Assumpte:

- Al·legacions al Projecte de Decret pel que s'aprova el PLATER
- Al·legacions a l'Estudi Ambiental Estratègic del PLATER

A L'INSTITUT CATALÀ D'ENERGIA

Figura 36. Capacitat agrològica dels sòls (actualització maig 2025).

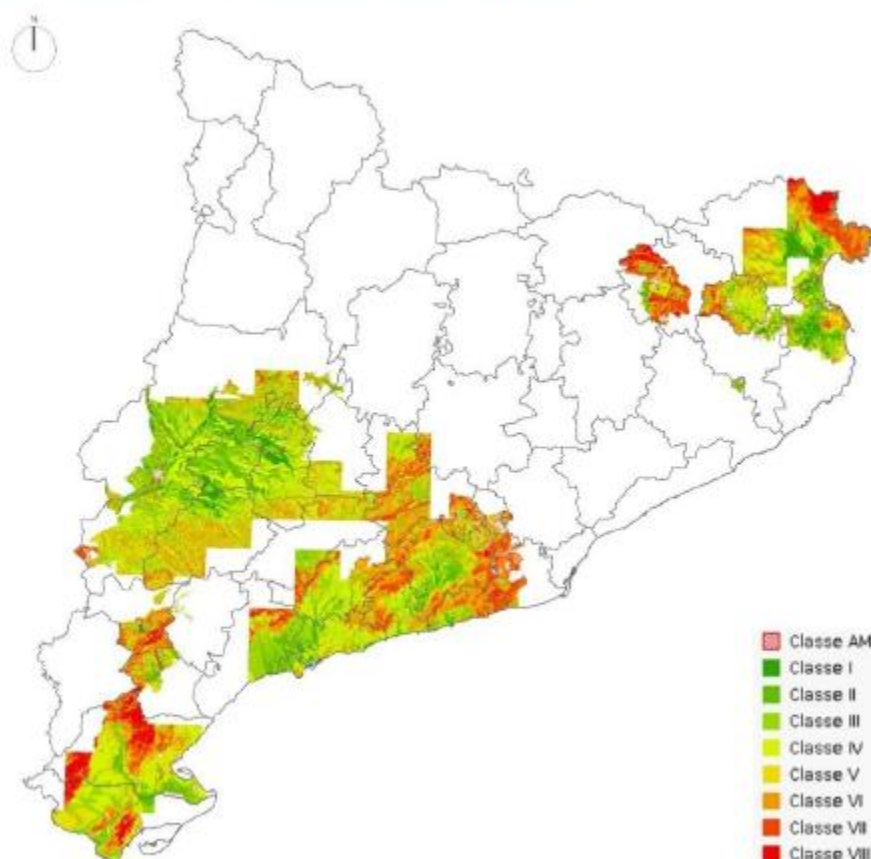
Actualment hi ha 12 comarques en les quals encara no es disposa de dades sobre la capacitat agrològica dels sòls.

En definitiva: el PLATER no és fiable en haver-se limitat a extrapolar dades sense garantir l'exclusió efectiva dels sòls de categoria I i II incompatibles amb la implantació de centrals fotovoltaïques, per així haver-ho interdictat el Decret Llei 16/2019 de 26 de Novembre.
